Auszug aus der Sitzungs-Niederschrift

des Bausenats vom 24.09.2021

Betreff: Aufstellung des Bebauungsplanes Nr. 03-57/2c "Zwischen Oberndorferstraße und Parkstraße" im beschleunigten Verfahren gem. § 13a BauGB (Bebauungsplan der Innenentwicklung)

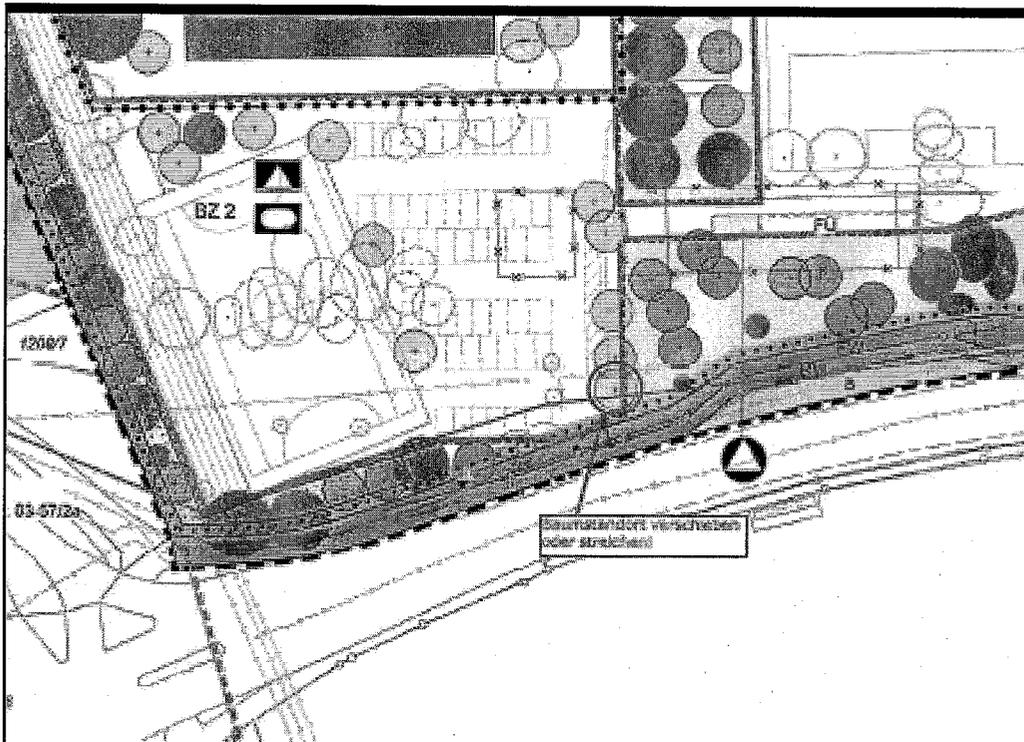
Im Neubaubereich befinden sich Versorgungskabel der Stadtwerke Landshut die vor den Bauarbeiten umgelegt werden müssen (siehe Anhang).

Es bestehen keine Einwände, sofern die im Umgriff vorhandenen Versorgungs- und Anschlussleitungen der Stadtwerke Landshut berücksichtigt werden.

Der im beiliegenden Planauszug markierte geplante Baumstandort (erster Baum an der Südgrenze, ca. 70 m vom westlichen Rand des Umgriffes) ist aufgrund seiner zu nahen Position am bestehenden Schmutzwasserkanal Stzg. DN 300 zu verschieben oder ganz wegzulassen.

Im Hinweis 5 „Leitungsanlagen“ wird auf den genannten Sachverhalt bereits hingewiesen. Der - bereits im Hinweis 5 genannte - Verweis auf das genannte Merkblatt wird in folgender Weise konkretisiert: „Bei Baumpflanzungen ist das Merkblatt DWA-M 162 „Bäume, unterirdische Leitungen und Kanäle“ (Februar 2013) zu beachten.“ Zuständig für die rechtzeitige Abstimmung ist das Amt für Gebäudewirtschaft, das über die Anforderung informiert wurde.

Die angeführten Maßnahmen und Einholung einer Spartenauskunft erfolgen im Rahmen der weiteren Erschließungs- und Ausführungsplanung durch das Amt für Gebäudewirtschaft.

Der markierte geplante Baumstandort in der Bauzone 2 ist als Hinweis im Bebauungsplan dargestellt und kann deshalb in der Lage verschoben werden, um einen ausreichenden Abstand zum bestehenden Schmutzwasserkanal einzuhalten.
